Online-Einwendung

Verfahren: Szenariorahmen_2037_2045
Aktenzeichen: 4.14.01.01/001 SR 2037 2045
Aktennummer: 500004

1 **Stellungnahme zum Szenariorahmen zum Netzentwicklungsplan Strom 2037 –**
 2 **Entwurf der Übertragungsnetzbetreiber vom Januar 2022**

zum Szenariorahmen zum Netzentwicklungsplan Strom
2037 mit Ausblick 2045, Version 2023 – Entwurf der ÜNB

16 *Abbildung 1: Residuallast Deutschlands vor Kraftwerken, KWK, Speichern und marktseitigen Einschränkungen (eigene*
17 *Berechnungen)*

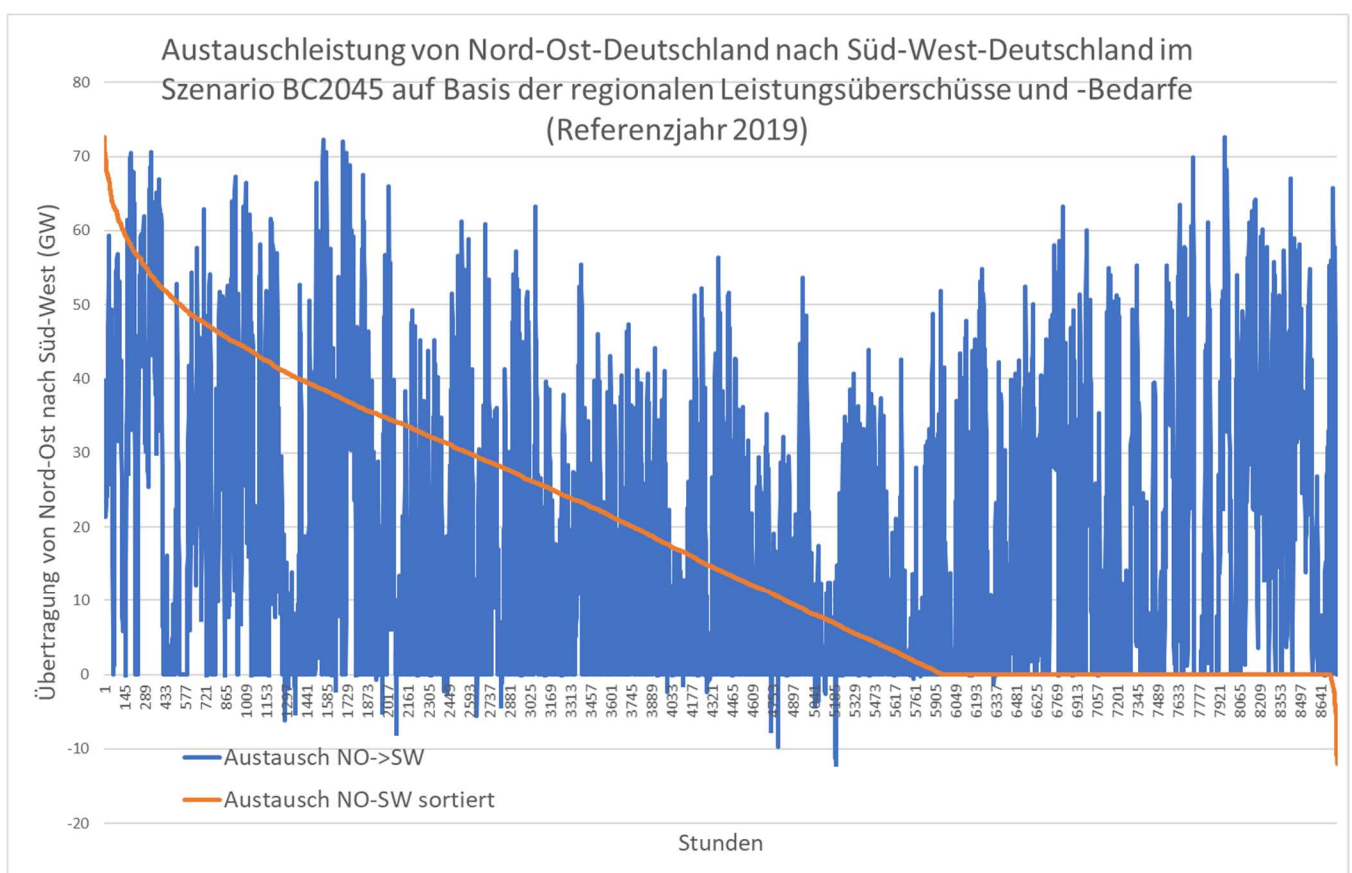
10 Das Saldo der EE-Erzeugung und des Verbrauchs (Residuallast) in Abbildung 1 wurde aus den
11 regionalisierten Leistungsprofilen von Verbrauch und EE-Erzeugung im Jahr 2019 unter Beachtung
12 der im Szenario B2035 genehmigten und ausgewiesenen regionalen installierten Leistungen und
13 Energiemengen modelliert. Klar zu erkennen sind Zeiten massiver Leistungsüberschüsse im
14 Sommerhalbjahr durch Photovoltaik. Die höchste Nachfrageleistung tritt im Winter auf.

18 Die Jahresdauerlinie der Residuallast weist für weniger als 4.000 h/a Leistungsüberschüsse auf. Direct
19 Air Capture-Anlagen, deren Betrieb mit 7.000 h/a (S. 52) angegeben wird, müssten daher mit
20 importierter Energie oder bereits gespeicherter Energie betrieben werden.

21 Bilanziell kann der ungesteuerte Strombedarf Deutschlands zwar zu einem großen Anteil aus
22 Erneuerbaren Energien gedeckt werden, im zeitlichen Verlauf erweist sich aber, dass die Volatilität
23 der vorherrschenden erneuerbaren Energiequellen Wind und Sonne eine zeitgerechte Versorgung
24 erschwert.
